Compte rendu Technical Committee 17 juillet 2024

2. MÂT STANDARDISE GENERATION 2

3. MÂT STANDARDISE GENERATION 1

→ DESCRIPTION DES MODIFICATIONS :

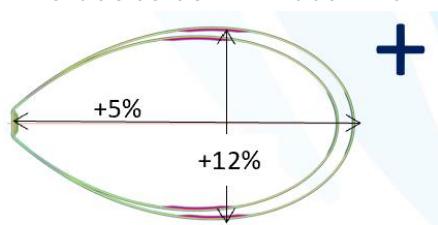
- **Section :**

→ Augmentation de la section du pied de mât jusqu'à fenêtre de J2. Augmentation de section max : zone de bas haubans

Les section de tête et pied de mât sont identiques au mât génération 1.

→ Augmentation rayons de face arrière doublé par rapport au mât gen1.

→ + 5% de corde / + 12% au Bmax

- **Plan de drapage :**

→ Pas de modification significative: étirement des UDs vers le bas

→ Intégration de la cadène de J4 au drapage

→ 100% monolithique

- **Bas haubans :**

Descendus de 1000 mm pour réduire le panneau du bas

→ DOUILLES D'ARBALETES

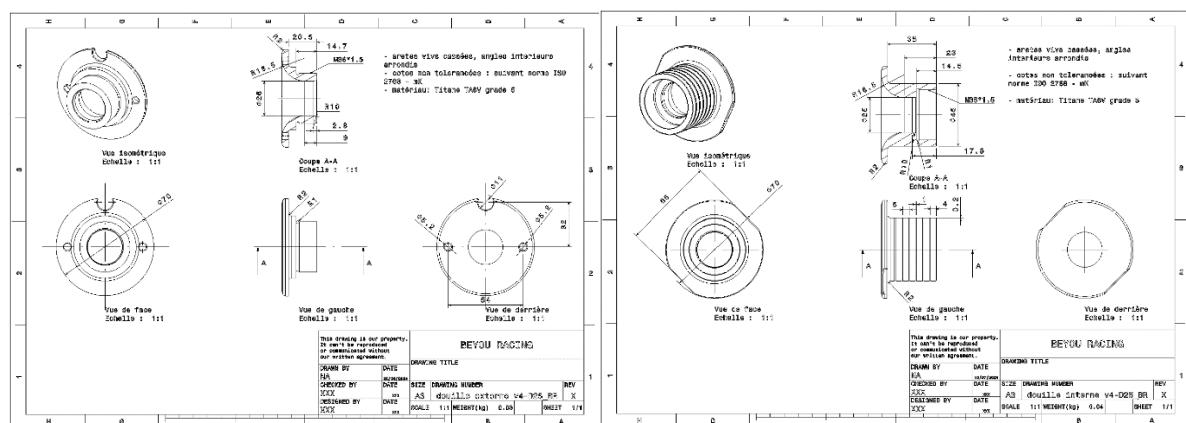
Dessin de Nicolas transmis avec le compte rendu de TC le vendredi 12 juillet: convient à Maffioli.

Détails de fabrication et de montage: Nicolas va demander à l'usineur à ce que les perçages de clé à ergot et vis anti-rotation de la douille extérieure ne soient pas faits dans un 1er temps. Pour pouvoir monter l'ensemble et choisir la bonne position pour ces perçages et renvoyer les douilles extérieures à l'usineur une fois les douilles intérieures collées.

Il est autorisé de monter cette douille, ce n'est pas obligatoire.

Nicolas: la douille interne a effectivement une position définie en rotation comme le diamètre extérieur a été agrandi, des méplats sont présents pour respecter la concavité du tube.

PROPOSITION

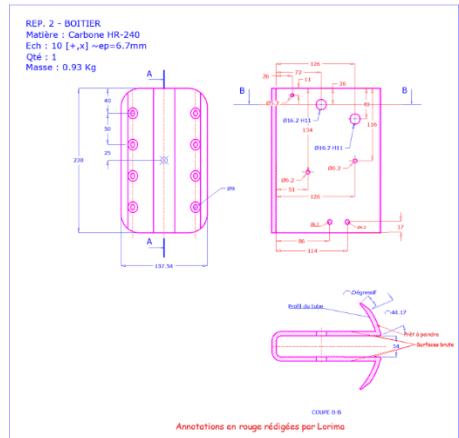
→ AXES DE FOURCHETTE DE BOITIER D'ARBALETE

Pour pallier au matage du carbone au niveau des axes: proposition de Guillaume Combescure: douilles au niveau des axes. Plan envoyé avec le CR du TC du 10 juillet.

A moindre cout, on pourrait douiller les trous

Question: y a-t-il suffisamment de matière entre le haut de la boîte et l'axe? 18 mm théoriquement
On passerait à 15,5 mm si on perce à 21mm pour insérer la douille.

Si non: est-ce possible de faire descendre le système dans la boîte?

Thomas : question pour Guillaume : obligatoire d'ouvrir un petit peint la lumière dans le mât pour que la boîte rentre ?

Guillaume : oui sachant que la collarète est vraiment toute petite et que le fait de douiller réduit de 20 à 30% la contrainte de matage dans les axes il n'y a pas de problème.

Nicolas a demandé à Lorima si c'était possible de descendre l'ensemble des perçages dans la boîte.

Les deux perçages du bas sont aujourd’hui utilisés pour effectuer une butée et guide du doigt afin qu’ils s’alignent correctement dans la fourchette au moment du hookage.

René : il va falloir revoir cette pièce pour le mât génération 2.
